ITINERARIO NAPOLI - BARI RADDOPPIO TRATTA APICE - ORSARA I LOTTO FUNZIONALE APICE - HIRPINIA

ANALISI AMBIENTALE COMPARATIVA TRA PROGETTO DEFINITIVO E PROGETTO ESECUTIVO

IF28	01	E	ZZ	QG	MD0000	001	B	-
------	----	---	----	----	--------	-----	---	---

Foto-inserimento della modellazione morfologica del rilevato in c.a. e assetto dell'area tra la stazione di Hirpinia e viadotto VI01 prevista in Progetto Esecutivo

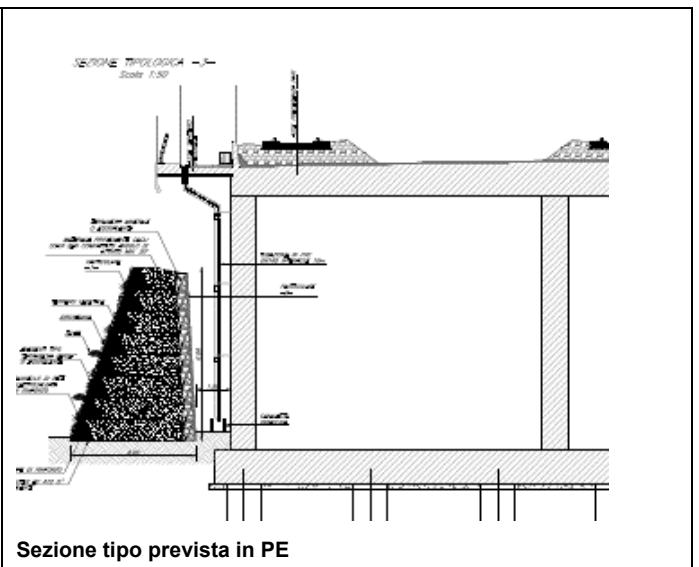
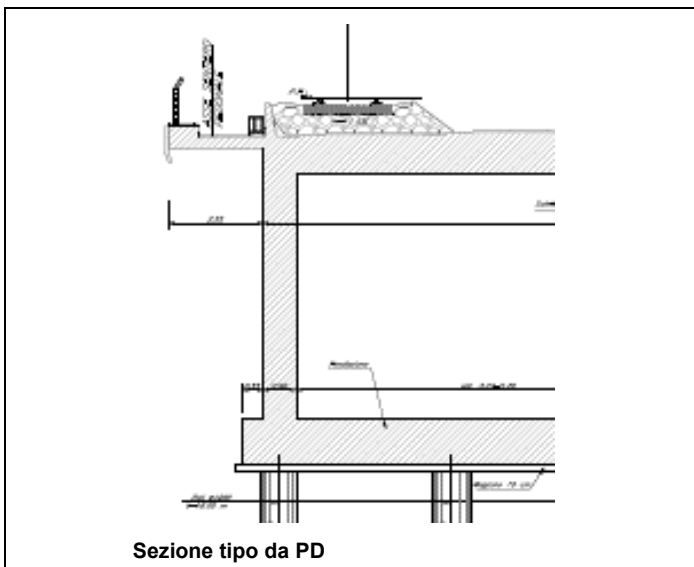
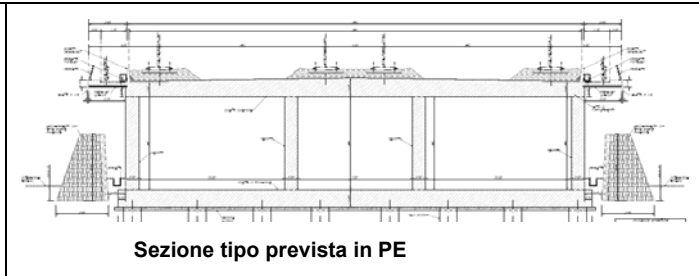
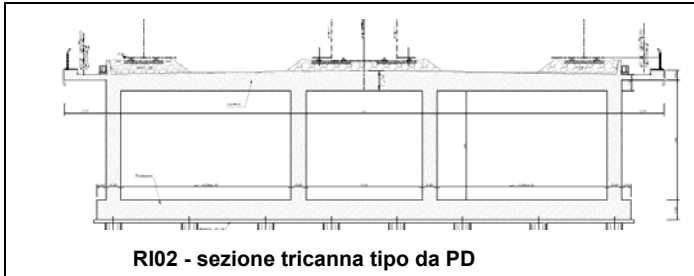
Modifica: La variazione progettuale introdotta con il Progetto Esecutivo consiste in un intervento di rimodellamento morfologico dell'area interessata dalla realizzazione della struttura scatolare prevista. Tale intervento prevede l'impiego di un sistema di terre rinforzate con paramento inclinato con angolo di 70° rinverdibile. Il paramento che si autosostiene è previsto in affiancamento, lungo tutta l'estensione dello scatolare in oggetto da entrambi i lati. In tal modo viene creata una barriera visiva alla struttura scatolare di c.a., la cui morfologia evoca quella di un rilevato naturale inerbito che si integra con le fasce e le macchie arbustive/arboree previste lungo le aree a margine del tracciato ferroviario. Il sistema così realizzato prevede inoltre la presenza di numerosi attraversamenti che rendono "trasparente" il rilevato e pienamente fruibili le aree che ricadono da una parte e l'altra del rilevato stesso. Il rimodellamento conseguito con le suddette terre rinforzate copre per intero la struttura in c.a. dello scatolare ad eccezione di una modesta fascia poco al di sotto della soletta in aggetto, questo per consentire le operazioni di futura manutenzione della parte superiore del paramento e delle opere in c.a. in aderenza ad esso. Il suddetto paramento inoltre è leggermente distaccato dalla struttura in c.a. anche allo scopo di consentire ai pluviali, necessari alla raccolta e adduzione delle acque di piattaforma ferroviaria, di poter discendere lungo le pareti, al di dietro del paramento. Le acque meteoriche saranno quindi raccolte da una canaletta posta tra il muro in c.a. dello scatolare e la parte posteriore del paramento. In questo modo anche tali elementi non risulteranno visibili, lasciando così inalterata la morfologia della parte di paramento rinverdita che risulterà ancora più omogenea con il contesto.

Motivazione: La modifica apportata risponde all'esigenza (avanzata dal MIBACT) di : *"effettuare un intervento di rimodellamento morfologico dell'area interessata dalla struttura scatolare prevista, tra la stazione di Hirpinia e il viadotto VI01, anche tramite l'utilizzo di terre armate e architettura del verde, al fine di sottrarre alla vista la struttura medesima mediante la creazione di un nuovo assetto dell'intera area allo scopo di renderla, eventualmente, fruibile al pubblico anche attraverso percorsi attrezzati e/o funzioni ricreative"*.

Fig 5.5 Realizzazione di slarghi ogni 250m lungo la viabilità esistente di accesso a NV07

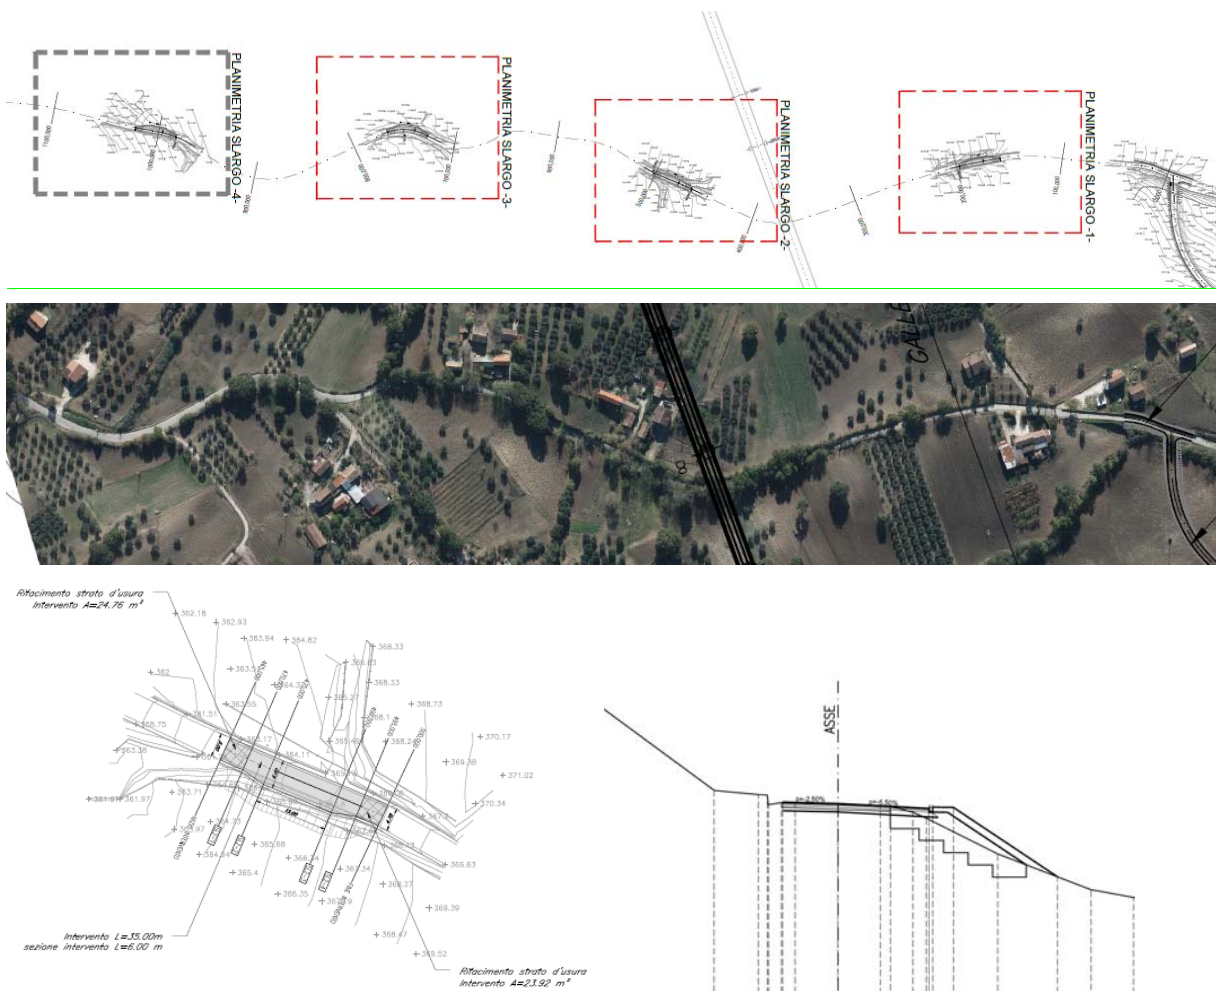
Modifica: La variazione progettuale introdotta con il Progetto Esecutivo (da ricomprendere nell'ambito della procedura di cui all'ex art. 169 del D.Lgs. 163/2006) consiste in un adeguamento della carreggiata esistente mediante appositi slarghi disposti ad interasse di circa 250m l'uno dall'altro. In tal modo l'incrocio dei veicoli risulta più agevole e viene

migliorata la sicurezza del tratto stradale in questione. Non si ritengono necessari interventi specifici sui muretti laterali, sia in ragione dell'intervento di tipo puntuale previsto in progetto (intersezione) sia in relazione alla tipologia e funzione delle opere esistenti costituite da muretti di modesta altezza con ammaloramenti di scarso rilievo.

La modifica apportata risponde all'esigenza (avanzata dal Comune di Melito Irpino prescrizione n°1) di: *“porre in essere interventi di adeguamento della carreggiata e di rafforzamento dei muri di contenimento laterali con riferimento alla realizzazione di un tracciato stradale per l'accesso allo slargo RI54”*.

Figura 5-8 Sezione Tipologica prevista in PE

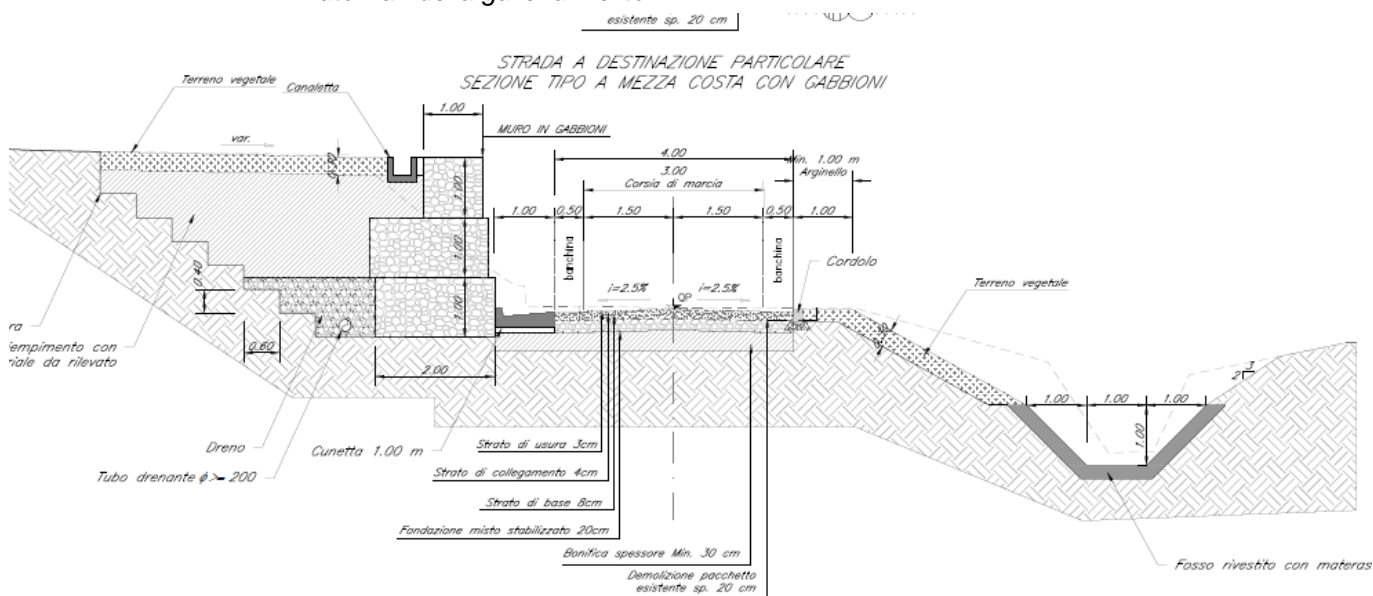
La modifica apportata risponde all'esigenza (avanzata dal Comune di Melito Irpino prescrizione n°2 e 7) di: "realizzare opere di mitigazione del rischio idrogeologico e di messa in sicurezza del tracciato stradale comunale Difesella su cui va ad innestarsi la strada di accesso all'Area di Emergenza RI 55 a servizio della seconda e terza finestra lato Bari della galleria Melito".

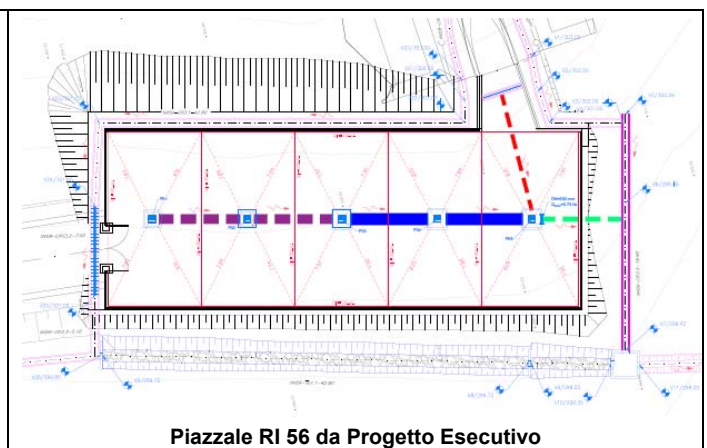
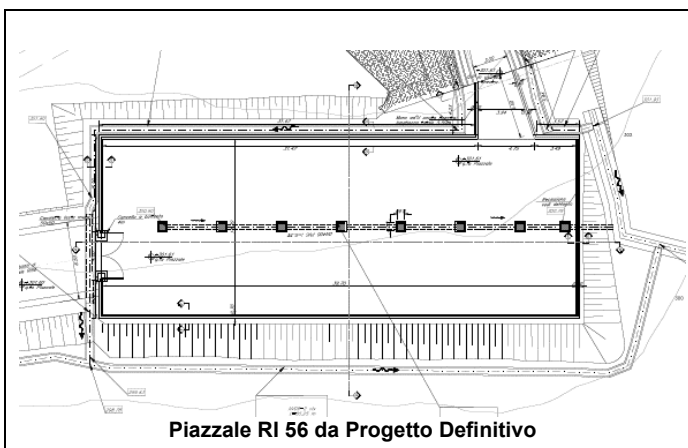
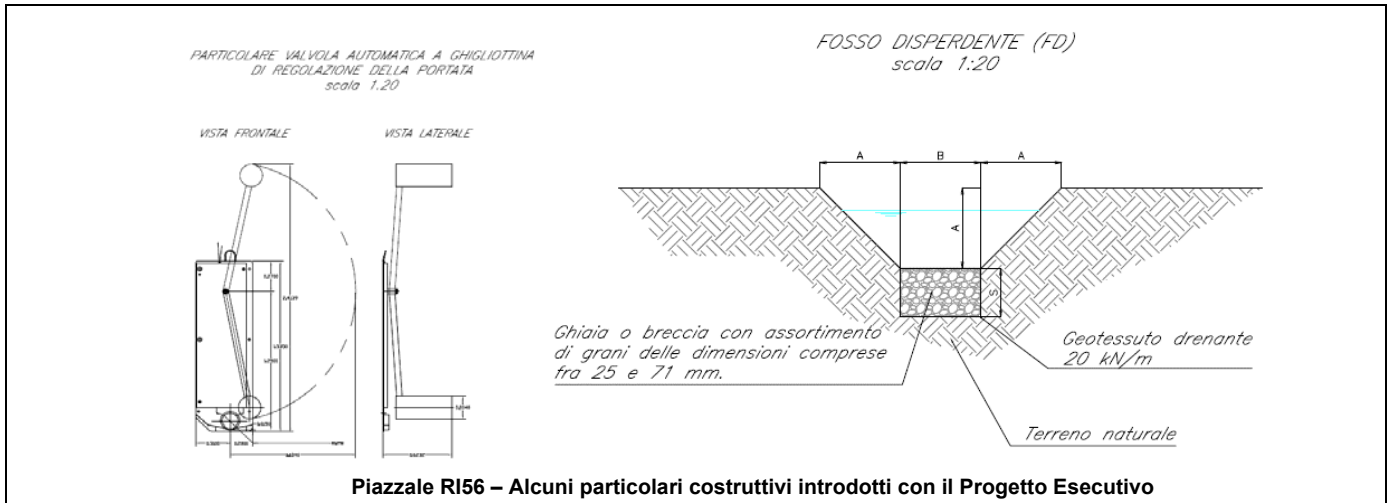
La variazione progettuale introdotta con il Progetto Esecutivo (da ricomprendere nell'ambito della procedura di cui all'ex art. 169 del D.Lgs. 163/2006) è volta al sostanziale annullamento delle condizioni di deflusso superficiale che interessano il versante su cui è localizzato il piazzale. In particolare l'implementazione delle opere previste in PD è rappresentata dall'introduzione di ulteriori presidi conseguenti al calcolo analitico di dettaglio sviluppati al fine di garantire l'invarianza idraulica e tenendo conto che, nel caso specifico, la conformazione geologica e idrogeologica dei primi strati del sottosuolo nelle zone di progetto presentano valori di permeabilità limitati che mediamente si attestano su valori di 10-7 m/s e che quindi portano ad escludere l'infiltrazione profonda per la totalità di portata collettata dalle reti di progetto. In considerazione quindi dei termini sopra riportati, le opere di progetto esecutivo saranno volte a garantire il principio di invarianza idraulica per tutti i piazzali oggetto di progettazione e quindi al mantenimento delle condizioni di deflusso attuali del versante per mezzo di:

La modifica apportata risponde all'esigenza (avanzata dal Comune di Melito Irpino prescrizione n°3, 4 e 6) di: *“prevedere opere di adeguamento e sistemazione delle aree al contorno relativamente al realizzando tracciato stradale per l'accesso all'Area di Emergenza RI 56 a servizio della finestra lato Napoli della galleria Melito, che va ad innestarsi sulla strada rurale dalle caratteristiche poco consone ad una viabilità di emergenza”*.

Figura 5-18 – Planimetria by-pass di cui alla prescrizione in oggetto

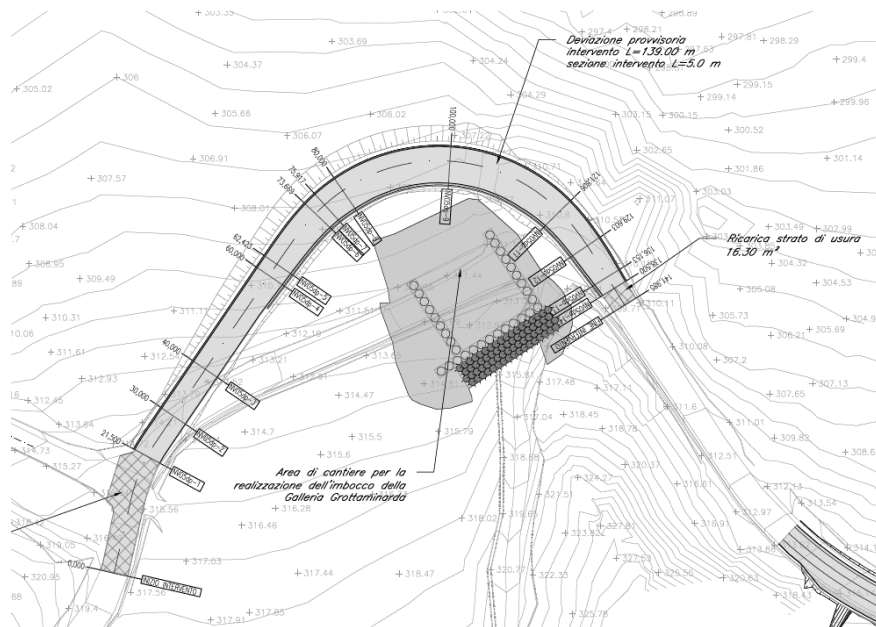
Le modifiche introdotte con il progetto esecutivo producono rispetto alle azioni progettuali del Definitivo una alterazione discreta del fattore di impatto Consumo/occupazione di suolo con riferimento alle opere di by-pass viario per il mantenimento della circolazione in fase di cantiere.

Sezione tipo prevista in PE nel tratto di intervento dalla pk 708 a pk 1158

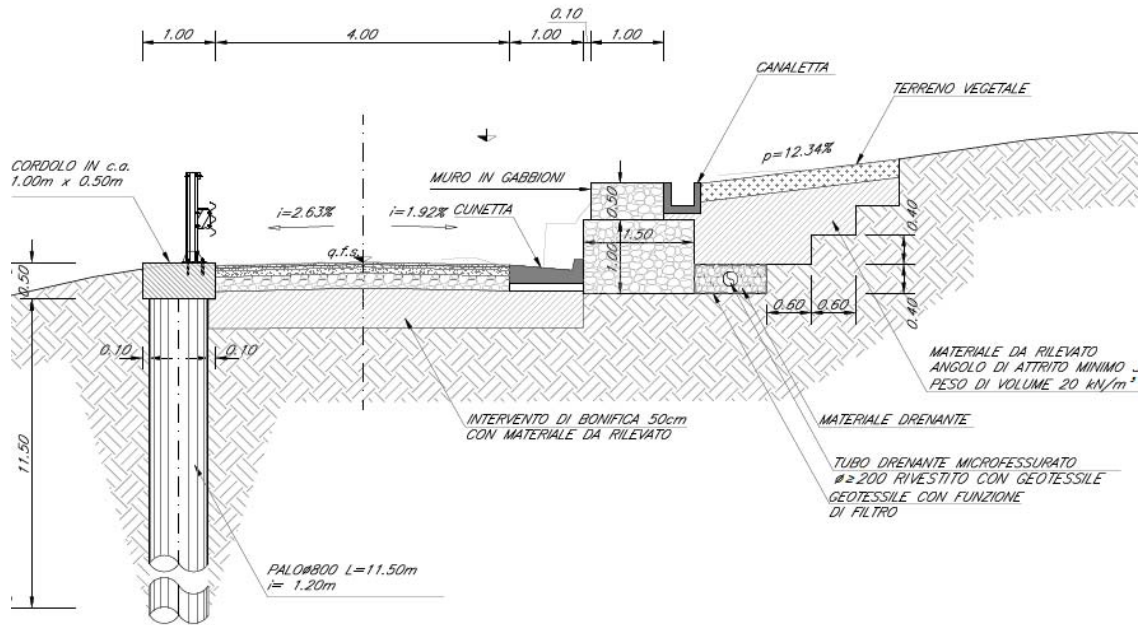
Modifica: La variazione progettuale introdotta con il Progetto Esecutivo (da ricomprendere nell'ambito della procedura di cui all'ex art. 169 del D.Lgs. 163/2006) consiste nella previsione in tale tratto, di un opera di sostegno realizzata con due, ordini di gabbioni da lato del pendio, previa demolizione di alcuni muretti esistenti e dal lato opposto da un paratia di pali di pali Ø=800mm collegati in testa da un cordolo in c.a. di dimensioni 1mx0,5. Lato monte l'intervento con gabbionate prevede contestualmente anche la realizzazione di un sistema di regimazione delle acque provenienti da monte costituito da una canaletta di raccolta e da un sistema drenante a tergo delle gabbionate. La paratia di pali invece è finalizzata alla stabilizzazione della sede stradale ovvero al contenimento delle deformazioni del suolo.

Motivazione: La modifica apportata risponde all'esigenza (avanzata dal Comune di Melito Irpino prescrizione n°10) di: *“garantire la stabilità della carreggiata della strada di accesso alla NV05”*.

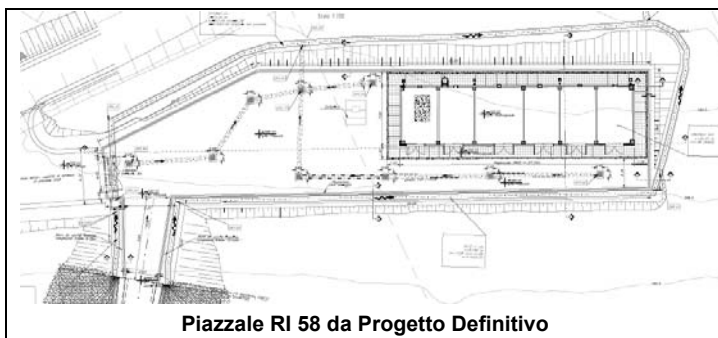
La variazione progettuale introdotta con il Progetto Esecutivo (da ricomprendere nell'ambito della procedura di cui all'ex art. 169 del D.Lgs. 163/2006) è volta al sostanziale annullamento delle condizioni di deflusso superficiale che interessano il versante su cui è localizzato il piazzale. In particolare l'implementazione delle opere previste in PD è rappresentata dalla introduzione di ulteriori presidi congruenti al calcolo analitico di dettaglio sviluppati al fine di garantire l'invarianza idraulica e tenendo conto che, nel caso specifico, la conformazione geologica e idrogeologica dei primi strati del sottosuolo nelle zone di progetto presentano valori di permeabilità limitati che mediamente si attestano su valori di 10-7 m/s e che quindi portano ad escludere l'infiltrazione profonda per la totalità di portata collettata dalle reti di progetto. In considerazione quindi dei termini sopra riportati, le opere di progetto esecutivo saranno volte a garantire il principio di invarianza idraulica per tutti i piazzali oggetto di progettazione e quindi al mantenimento delle condizioni di deflusso attuali del versante per mezzo di:

- Rete interrata di collettamento interna al piazzale con sovradimensionamento dei collettori e valvola a ghigliottina con portata in uscita pari a quella ante-operam;
- Trincea drenante con fondo pseudo orizzontale con bauletto in ghiaia atta all'accumulo delle acque e alla loro laminazione e dispersione (effetto minore) a monte del recapito sul versante per ulteriore effetto migliorativo e compensativo.

La modifica apportata risponde all'esigenza (avanzata dal Comune di Apice prescrizione n°1C) di: *“Prevedere, relativamente al Piazzale di emergenza, RI58, della GA Rocchetta Finestra 1, – un risanamento idrogeologico del versante che degrada verso il fiume Ufita (ad esempio tramite briglie, drenaggi, gabbionate, ecc.) e la sistemazione idraulica del canale interessato dal deflusso idrico (ad esempio tramite canalette) resi necessari a causa delle acque provenienti dal piazzale di emergenza”.*

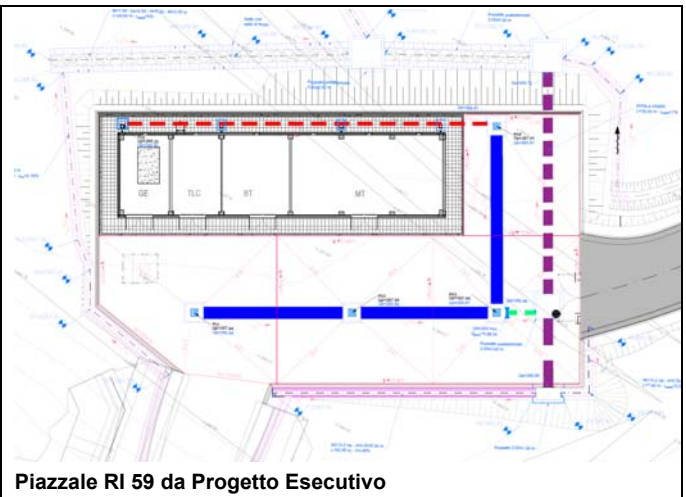
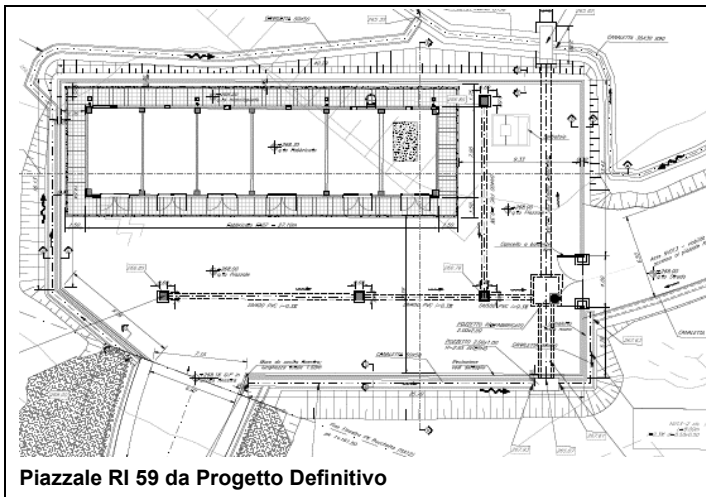
Modifica: La variazione progettuale introdotta con il Progetto Esecutivo (da ricomprendere nell'ambito della procedura di cui all'ex art. 169 del D.Lgs. 163/2006) è volta al sostanziale annullamento delle condizioni di deflusso superficiale che interessano il versante su cui è localizzato il piazzale. In particolare l'implementazione delle opere previste in PD è rappresentata dalla introduzione di ulteriori presidi congruenti al calcolo

analitico di dettaglio sviluppati al fine di garantire l'invarianza idraulica e tenendo conto che, nel caso specifico, la conformazione geologica e idrogeologica dei primi strati del sottosuolo nelle zone di progetto presentano valori di permeabilità limitati che mediamente si attestano su valori di 10-7 m/s e che quindi portano ad escludere l'infiltrazione profonda per la totalità di portata collettata dalle reti di progetto. In considerazione quindi dei termini sopra riportati, le opere di progetto esecutivo saranno volte a garantire il principio di invarianza idraulica per tutti i piazzali oggetto di progettazione e quindi al mantenimento delle condizioni di deflusso attuali del versante per mezzo di:

La modifica apportata risponde all'esigenza (avanzata dal Comune di Apice prescrizione n°CC) di: *“Prevedere, relativamente al Piazzale di emergenza, RI59, della GA Rocchetta Finestra 2 un risanamento idrogeologico dell'area (ad esempio tramite briglie, drenaggi, gabbionate, ecc.) e la sistemazione idraulica del canale interessato dal deflusso idrico resi necessari a causa delle acque provenienti dal piazzale di emergenza”.*

Figura 5-32 – Planimetria della sistemazione del piazzale SSE Apice come da prescrizione in oggetto

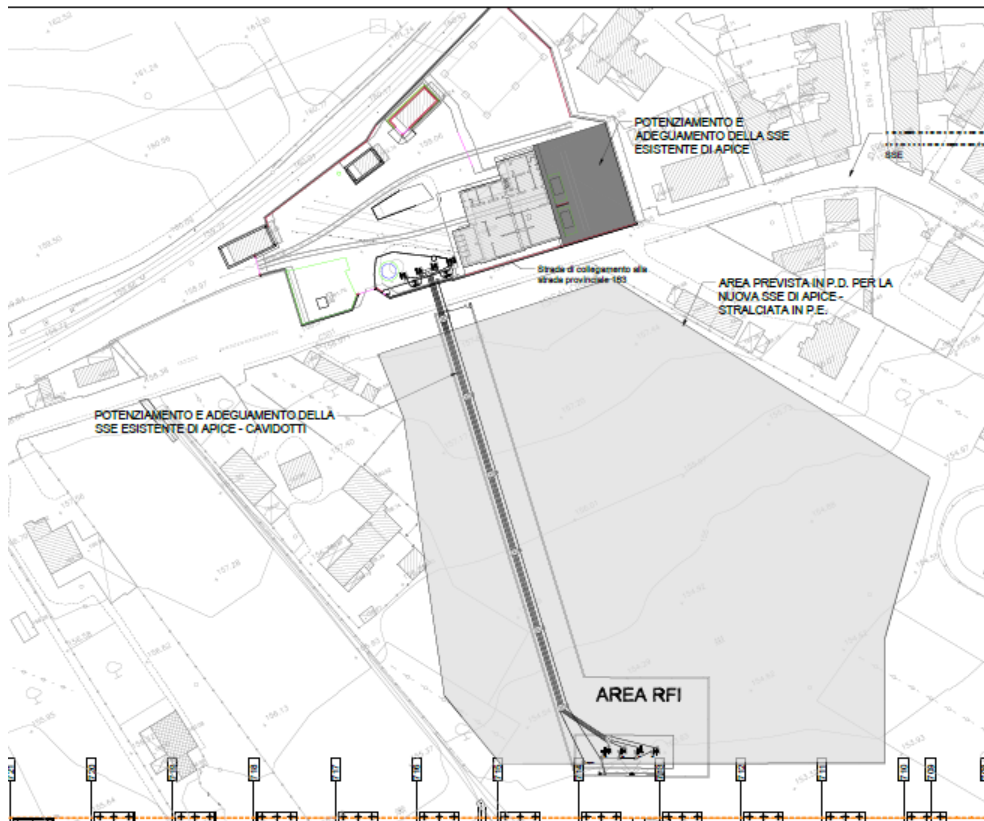
Modifica: La variazione progettuale introdotta con il Progetto Esecutivo (da ricomprendere nell'ambito della procedura di cui all'ex art. 169 del D.Lgs. 163/2006) è volta alla sostanziale eliminazione del nuovo piazzale sopradescritto dei fabbricati ivi previsti e della nuova linea AT di Terna. A tale scopo, dopo una verifica e un rilievo dello stato di fatto e di consistenza del fabbricato esistente della SSE di Apice, si è constatata la fattibilità

La modifica apportata risponde all'esigenza (avanzata dal Comune di Sant'Arcangelo Trimonte prescrizione n°1) di: *"Potenziare ed adeguare la sottostazione elettrica esistente di Apice anziché procedere alla realizzazione della nuova SSE prevista in progetto"*.
